関原発第107号

2020年5月22日

平成30年4月20日付け関原発第64号をもちまして申請（2020年4月1日付け関原発第13号で一部補正）いたしました美浜発電所の発電用原子炉設置変更許可申請書（3号発電用原子炉施設の変更）を下記のとおり一部補正いたします。

別 紙 2 （ 本 文 ） の 一 部 補 正

第1.5.5図 敷地の地質図

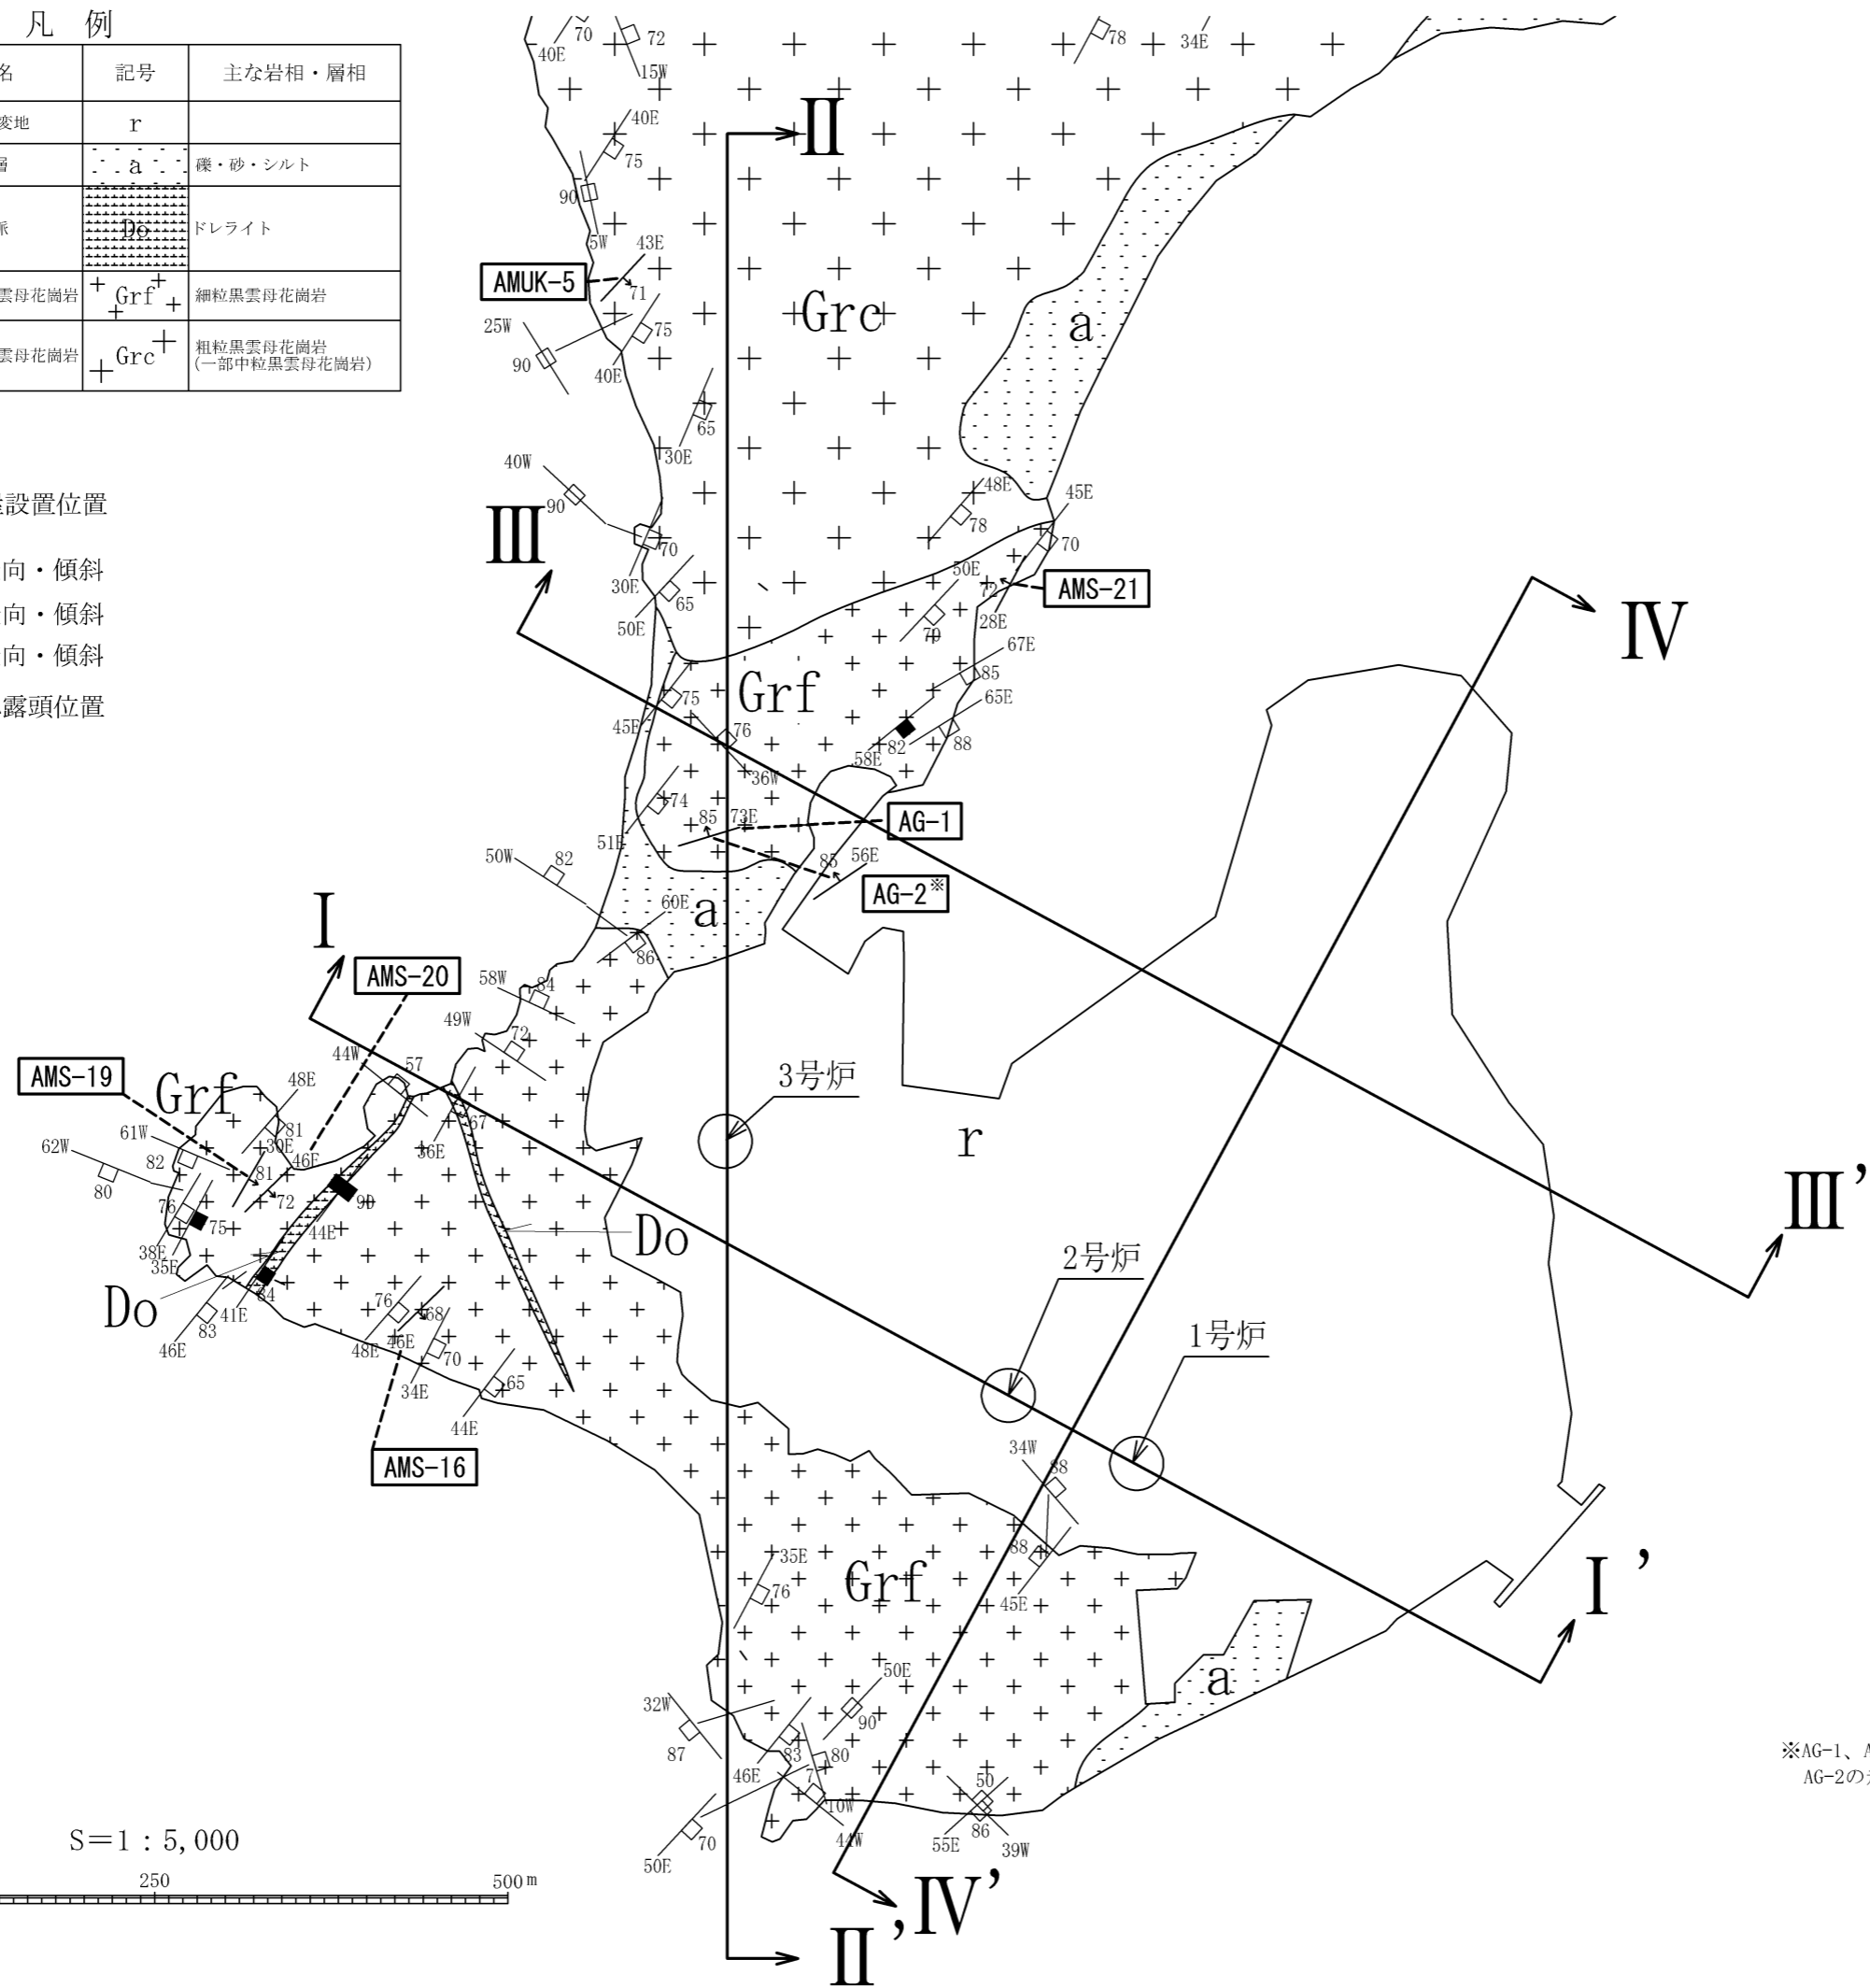
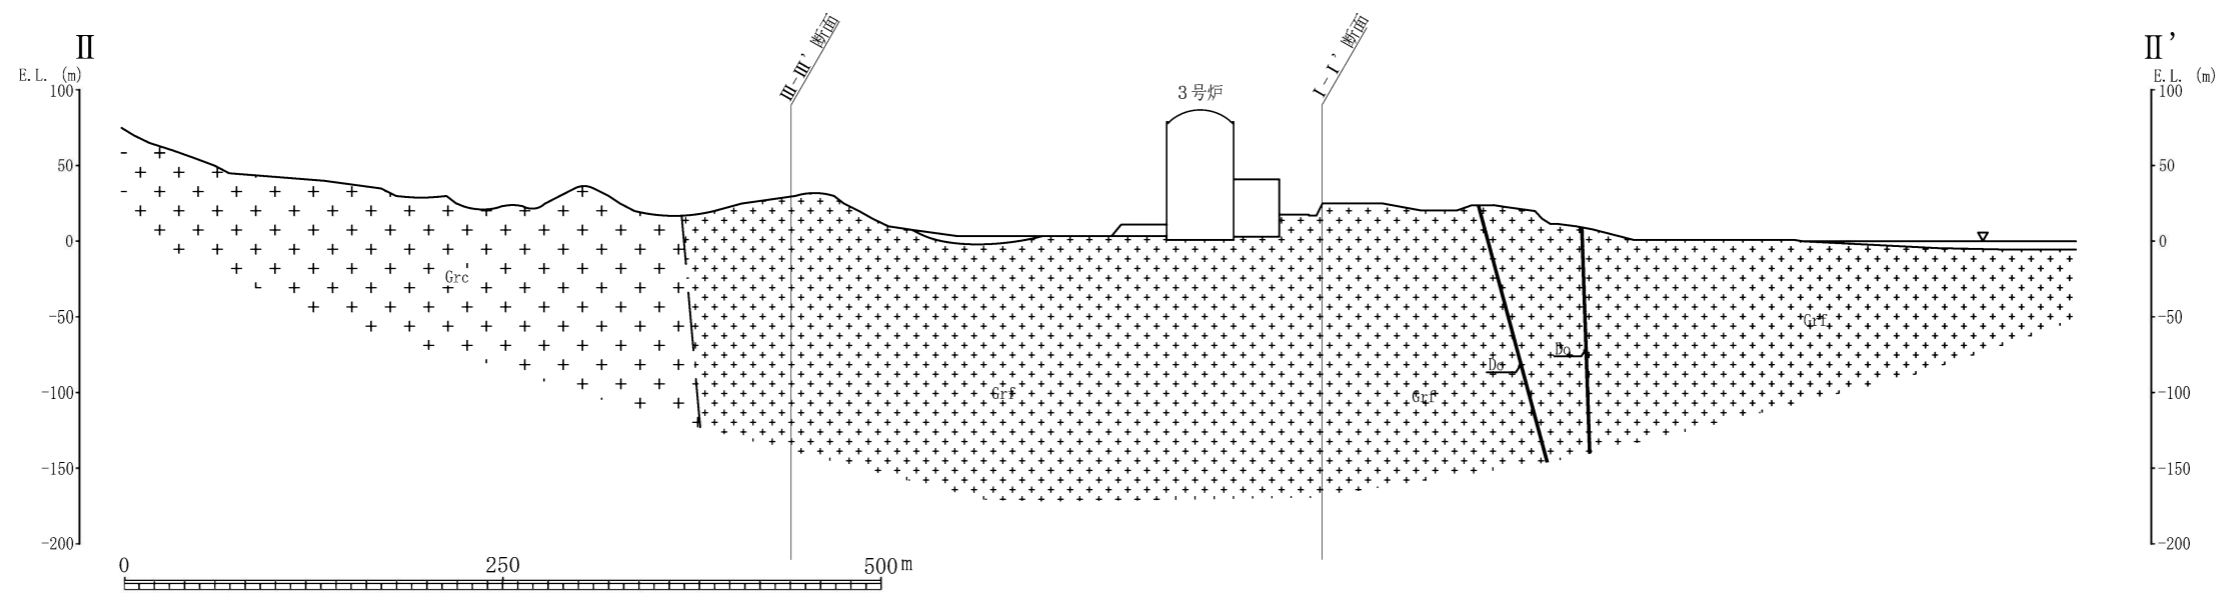
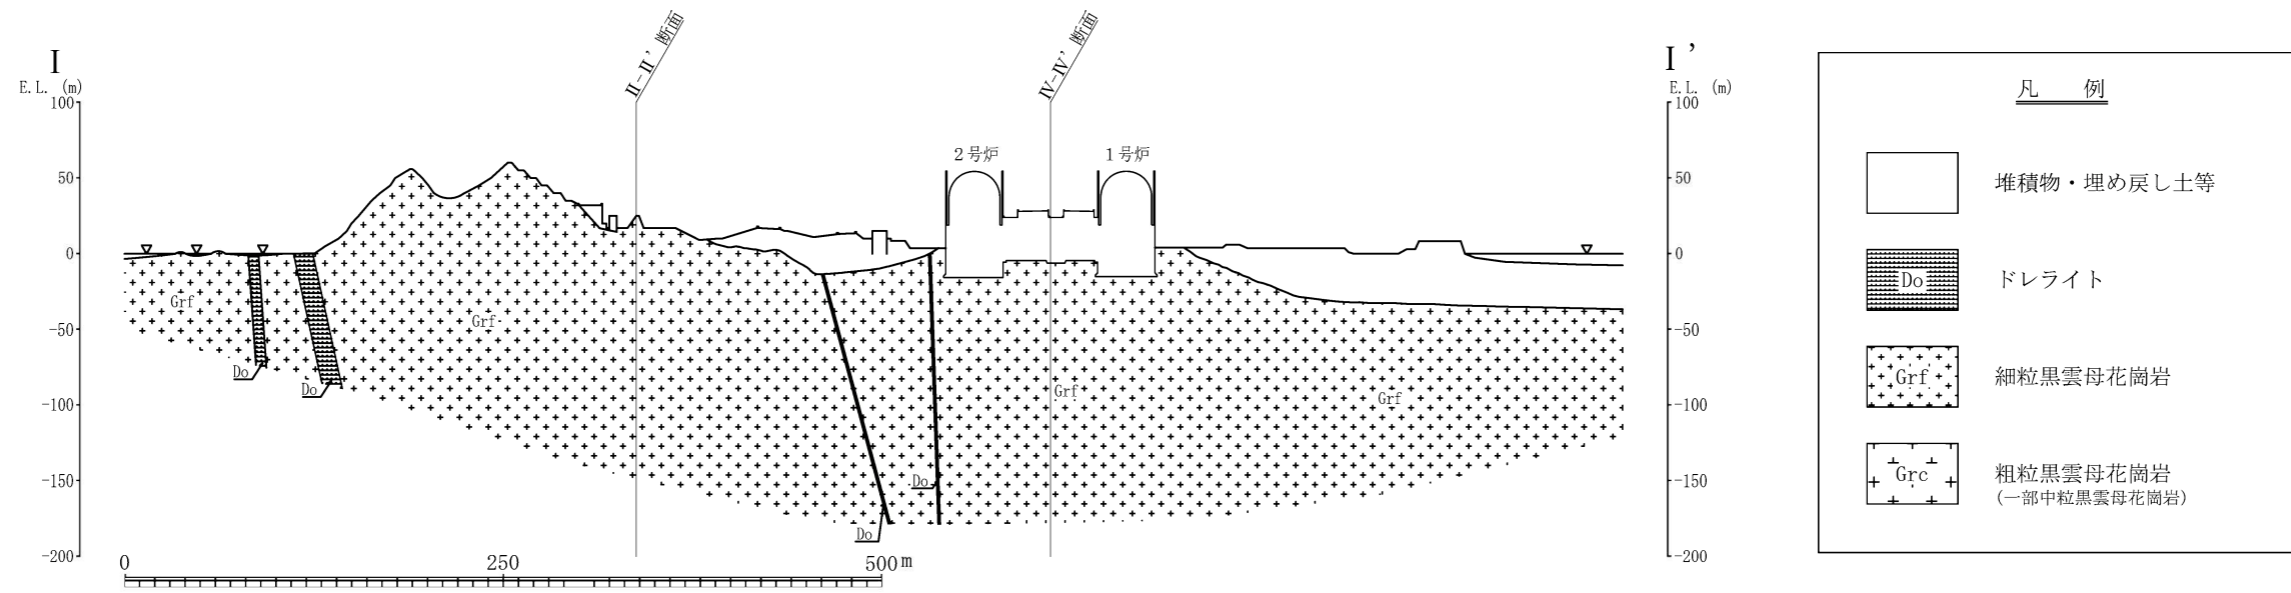
1. 地盤のうち以下を変更又は追加する。
 - 1.3 敷地周辺の地質・地質構造
 - 1.4 敷地近傍の地質・地質構造
 - 1.5 敷地の地質・地質構造
 - 1.6 原子炉施設（特定重大事故等対処施設を除く）設置位置付近の地質・地質構造及び地盤
 - 1.7 原子炉施設（特定重大事故等対処施設を除く）設置位置付近の地盤の安定性評価
 - 1.8 特定重大事故等対処施設設置位置付近の地質・地質構造及び地盤
 - 1.9 特定重大事故等対処施設設置位置付近の地盤の安定性評価
 - 1.10 地質調査に関する実証性
